Pytanie nr 6: Zieleń: Prośba o informację, jakiego rodzaju zieleń należy przewidzieć w wycenie (zarówno wzdłuż ul. Świąteczkiego, ul. Grunwaldzkiej oraz w obszarze ogródka przy nowym budynku od strony bramy nr 5).

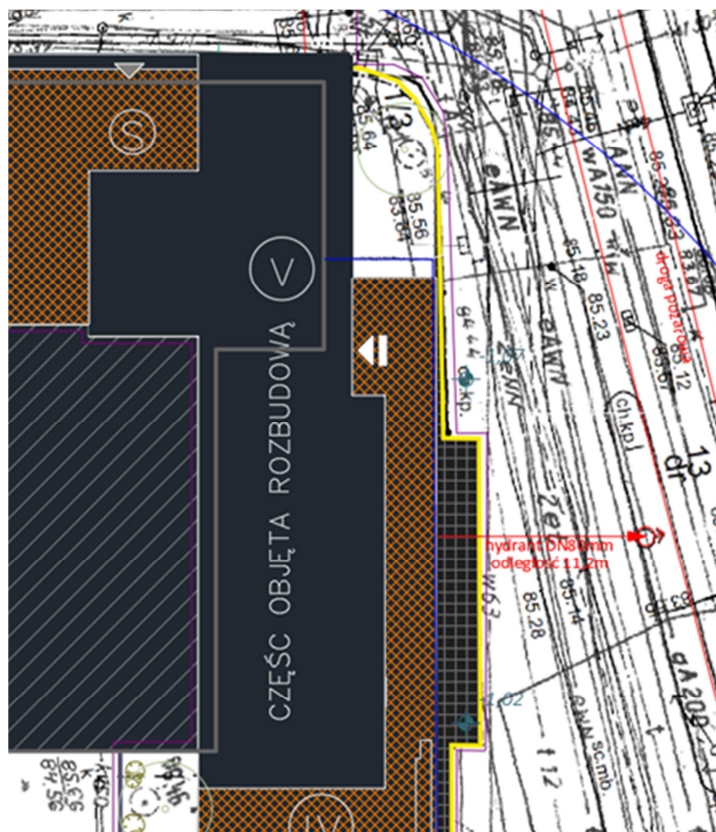
- b. Balustrady zewnętrzne z wypełnieniem siatką (np. Q-Line Easy Web) – proszę o określenie materiału (czy stosować stal nierdzewną, czy też stal nierdzewną malowaną w kolorze K1, czy też stal ocynkowaną malowaną w kolorze K1)? Czy siatka również ma być w kolorze K1?

Odpowiedź: w kolorze K1.

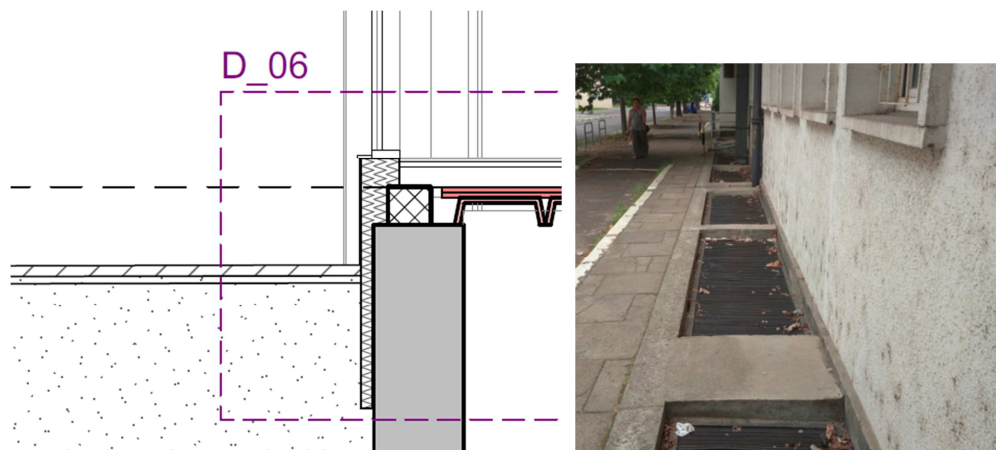
Pytanie nr 193: W przedmiarze IE mamy punkt 1.1.1 - Przebudowa istniejącej kanalizacji teletechnicznej, kolidujące z rozbudowywaną częścią.

W uwagach Inwestora do dokumentacji mamy:

Treść Uwagi Inwestora	Odpowiedzi Projektanta
4. Str.19 pkt 3.2 gdzie jest to odrębne opracowanie, w którym jest ujęte jak będzie przebudowana kanalizacja TT biegną ją światłowody zasilające WTC, Paw. 5, 5a i wycofany podczas modernizacji węzeł ciepłowniczy światłowód z paw. 3A	Zgodnie z zakresem umowy usunięcia kolizji są poza zakresem zlecenia.

Prosimy o odpowiedź na jakiej podstawie GW ma wycenić ten zakres prac lub czy ten zakres prac zostanie przez Inwestora przed rozpoczęciem inwestycji.

Odpowiedź na pytanie nr 193: [Zgodnie z opisem technicznym rozwiązanie tej kolizji leży po stronie Wykonawcy.](#)

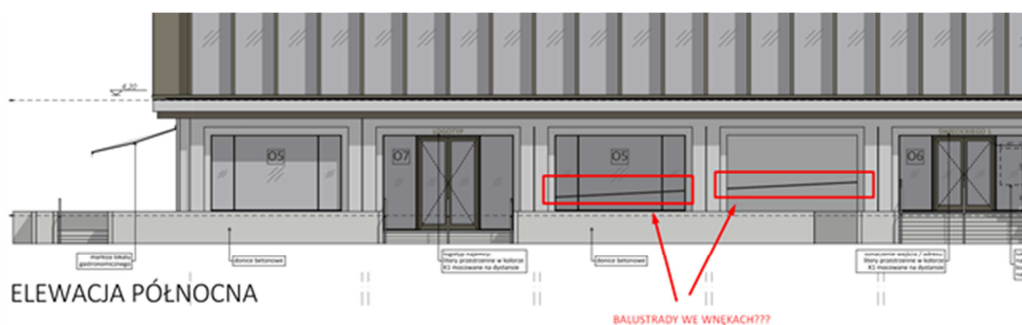
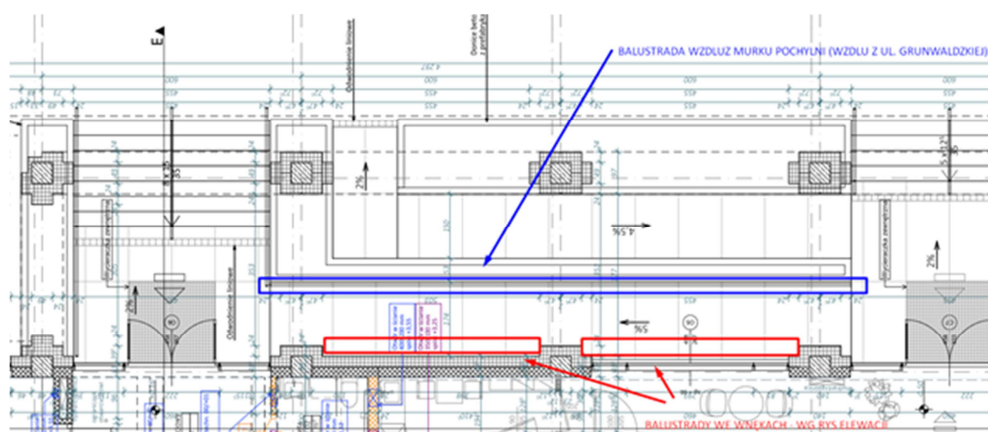
Pytanie nr 214: W nawiązaniu do odpowiedzi Zamawiającego z dnia 06.08.2021 na pytanie nr 3 – ponawiamy pytanie: *Proszę o potwierdzenie, że studzienki znajdujące się wzdłuż elewacji budynku w osi 14-G (=ul. Świącickiego) mają być częściowo skute a następnie ściana piwniczna w obszarze studzienek ma zostać zaizolowana (izolacja przeciwwodna czy również termiczna?), studzienki mają być zasypane i nad nimi należy wykonać nowy chodnik dochodzący do elewacji budynku (czyli wzdłuż budynku nie będzie przewidziana opaska żwirowa ani teren zielony).* Proszę także o informację, czy nowa izolacja ma być położona tylko w obszarze studzienek, czy na całej długości istniejącej hali (wówczas jest konieczność wykonania wykopu wzdłuż istniejącej elewacji i naruszenie istniejącego chodnika). Odpowiedź na to pytanie jest istotna z punktu widzenia wyceny prac elewacyjnych jakie mają być wykonane lub jakie mają być zaniechane dla ścian istniejącej hali wzdłuż ul. Świącickiego.

Odpowiedź na pytanie nr 214: Zgodnie z wcześniejszymi odpowiedziami, prace związane z przebudową ulicy Świącickiego są poza zakresem obecnego postępowania. Natomiast na etapie

realizacji elewacji parteru roboty ziemne izolacji cieplnej i hydroizolacji powinny być uwzględnione w wycenie.

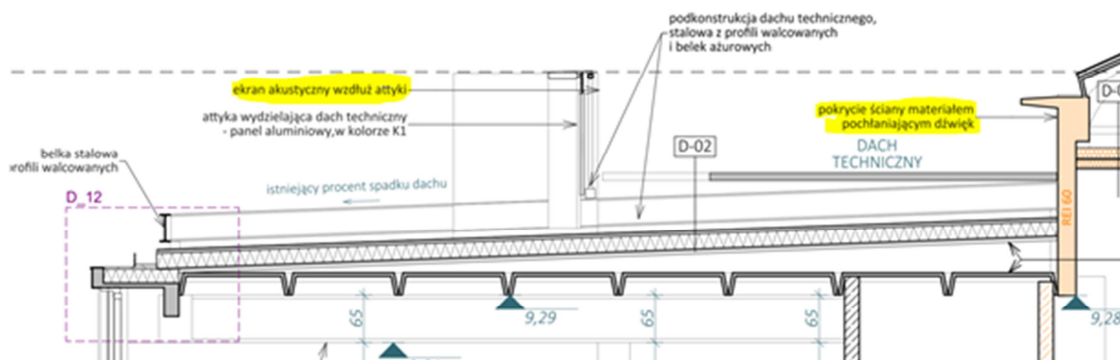
Pytanie nr 220: W nawiązaniu do odpowiedzi Zamawiającego z dnia 06.08.2021 na pytanie nr 142 – ponawiamy pytanie: *proszę o podanie parametrów materiału pochłaniającego dźwięki, którym ma być*

pokryta ściana istniejącej hali. W szczególności proszę o określenie rodzaju materiału, jego grubości, jego izolacyjności. W operacie akustycznym zostały wspomniane dwa rozwiązania (panele perforowane lub gruba warstwa tynku akustycznego) jednak brak parametrów technicznych dla tych rozwiązań. Z uwagi na konieczność zabezpieczenia tej ściany proszę o wskazanie potrzebnych danych do wyceny. Odpowiedź Zamawiającego na to pytanie sugeruje, że wystarczy wykonać ekran akustyczny. Faktycznie taki ekran (forma odgródnienia) został zaprojektowany, niemniej pytanie nie dotyczyło ekranu a materiału pochłaniającego, który ma być umieszczony na ścianie istniejącej hali z dachem lukowym. Poniżej screen. Prośba zatem o informacje jak w pytaniu.

Odpowiedź na pytanie nr 220: Zgodnie z operatem akustycznym znalazły się rozwiązania i wytyczne do m. in. zastosowania ekranu akustycznego od strony budynku Collegium Heliodori Święicki. Ekran ten powinien spełniać dwie funkcje: stanowić przegrodę o izolacyjności akustycznej $R_w > 20$ dB oraz od strony „wewnętrznej” (zlokalizowanych urządzeń) pochłaniać jak największą ilość energii akustycznej. Z uwagi na zmienne warunki atmosferyczne najczęściej stosowane są rozwiązania łączące konstrukcje z blachy i wełny mineralnej (panele akustyczne, żaluzje akustyczne). Oprócz wskazanych w opinii ekranów akustycznych, można zastosować rozwiązanie zaproponowane przez: <http://www.me.com.pl/materiały/panele-i-żaluzje-akustyczne/>

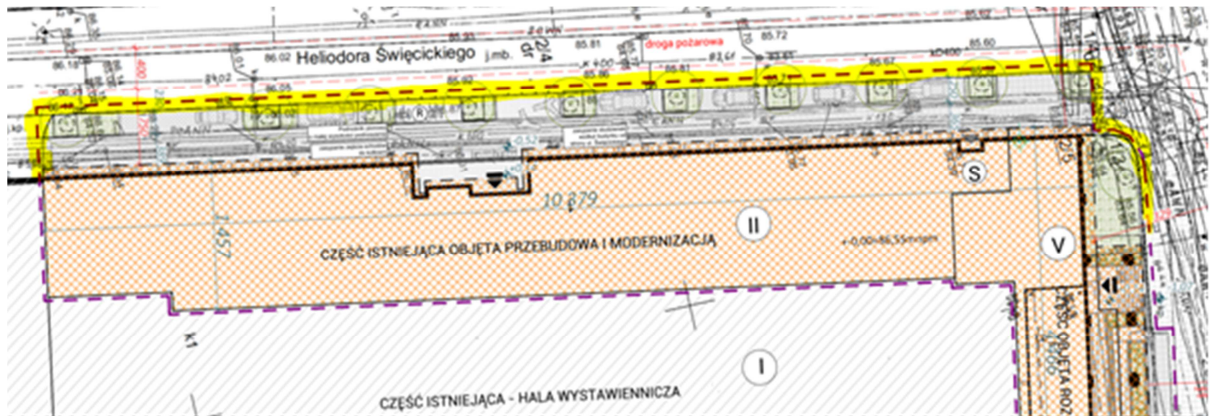
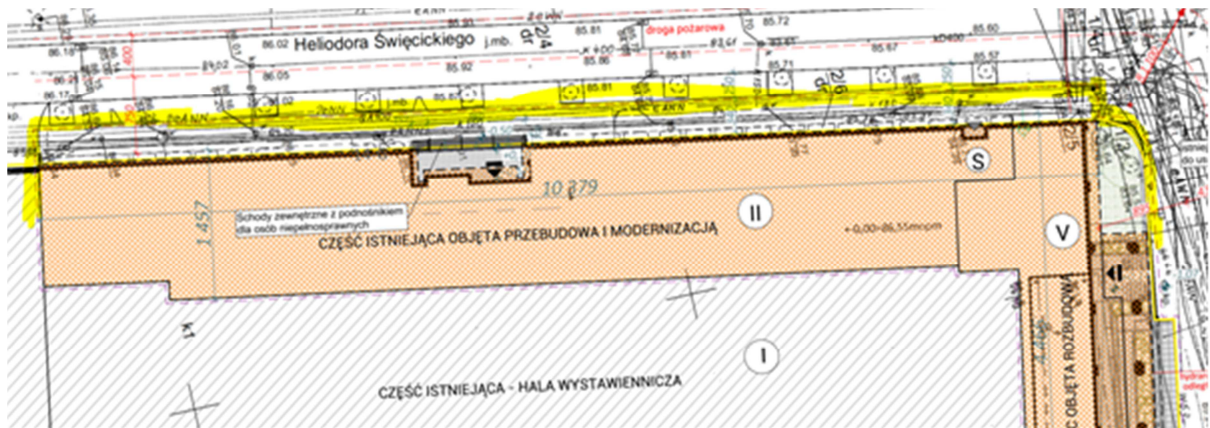
Pytanie nr 221: W nawiązaniu do odpowiedzi Zamawiającego z dnia 06.08.2021 na pytanie nr 144 – prośba o informację, jaki jest zakres prac od strony elewacji zachodniej. Według Projektu Budowlanego zakres jest taki:

Według Projektu wykonawczego zakres jest taki:

Proszę o potwierdzenie, który z zakresów ma być wyceniony w ofercie. Czy należy rozebrać istniejący chodnik? Czy należy rozebrać nawierzchnię istniejących miejsc parkingowych? Czy należy wykonać nowy szerszy chodnik? Czy należy zasypać studzienki wentylacyjne / doświetlające znajdujące się wzdłuż ul. Święcickiego oraz schody zewnętrzne? Czy należy wykonać nowe miejsca parkingowe (zmian z parkowania prostopadłego na równoległe)? Czy należy wycenić siedziska prefabrykowane i stojaki rowerowe znajdujące się w PB od strony ul. Święcickiego? Czy należy wymienić krawężniki lub obrzeża – które?

Odpowiedź na pytanie nr 221: zgodnie z zakresem z projektu wykonawczego. Przebudowa układu drogowego ul. Święcickiego nie jest objęta bieżącym postępowaniem.

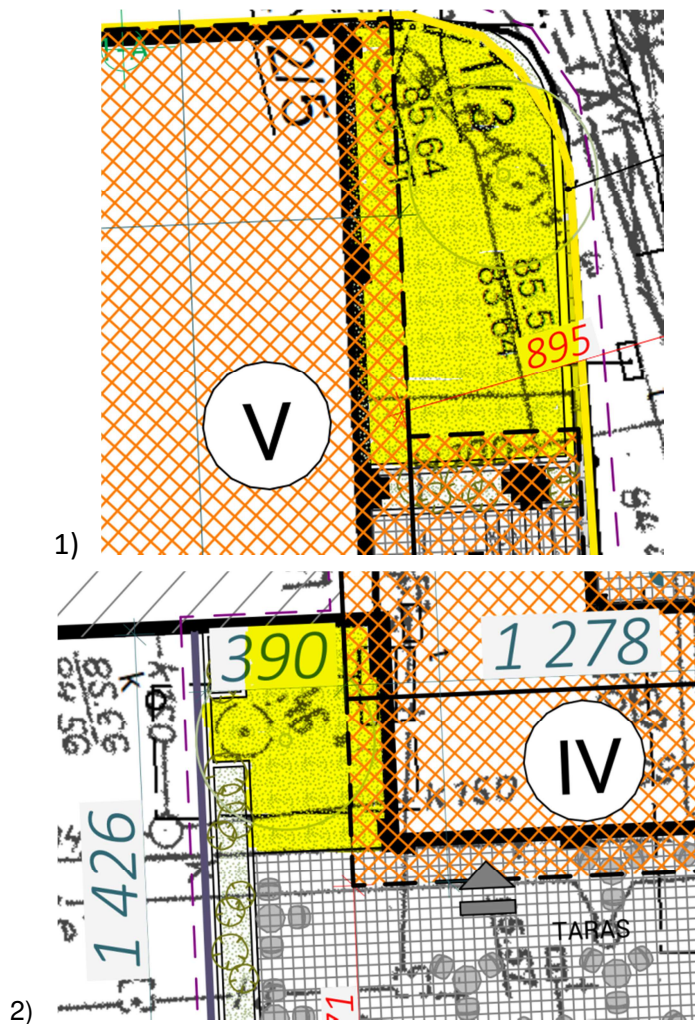
Pytanie nr 223: W związku z brakiem projektu zieleni (brak wymienionych gatunków roślin do wyceny) prosba o potwierdzenie, że obszar zielony oznaczony na screenie należy obsiać trawą bez wykonywania nasadzeń (w projekcie brak danych dotyczących nasadzeń).

Odpowiedź na pytanie nr 223: Te obszary powinny być obsiane trawą.

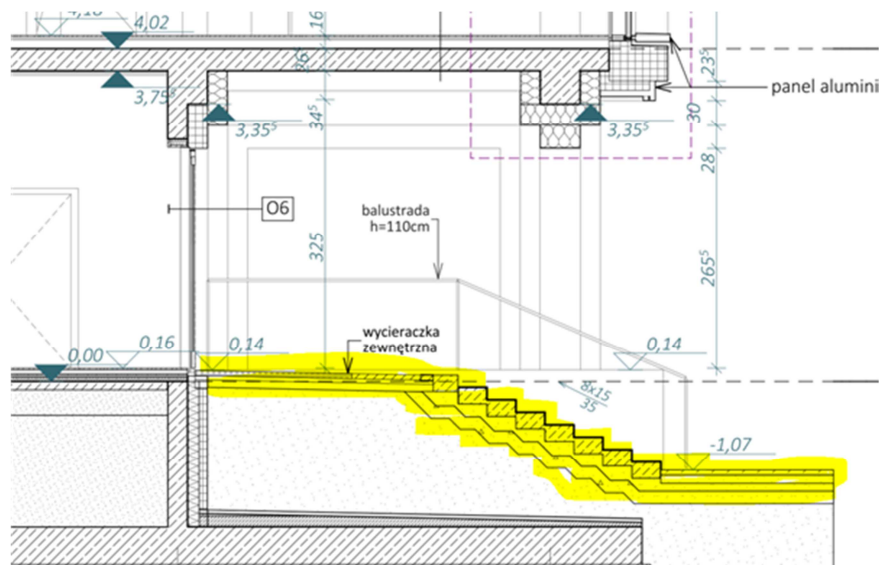
Pytanie nr 224: W nawiązaniu do odpowiedzi Zamawiającego z dnia 06.08.2021 na pytanie nr 149 – prosba o potwierdzenie, że zarówno donice na poziomie +4 jak i donice na poziomie terenu mogą być wykonane jako prefabrykowane bez wykończenia (w tym bez wykończenia tynkiem mozaikowym).

Odpowiedź na pytanie nr 224: Tak mogą być wykonane jako prefabrykowane betonowe bez wykończenia. Liczy się efekt czystego betonu.

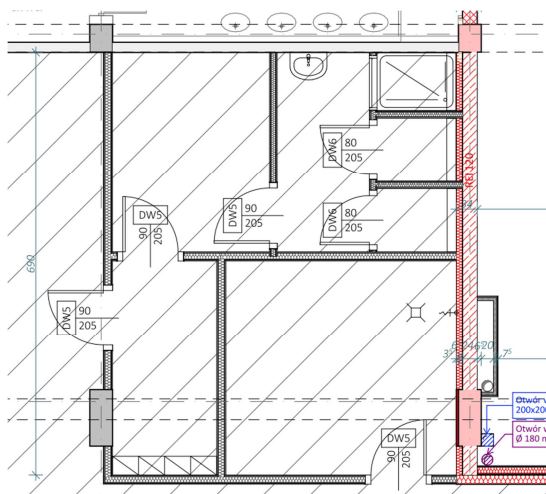
Pytanie nr 226: W jaki sposób należy wykonać i wycenić schody zewnętrzne od strony ul. Grunwaldzkiej? Jakie warstwy mają być wykonane pod schodami i podestem? Jakie wykończenie schodów i podestu? Poniżej screen z przekroju E-E:

Odpowiedź na pytanie nr 226: zgodnie z detalem D21 (rys. 484_40_D_008_00) jak schody do ul. Święckiego.
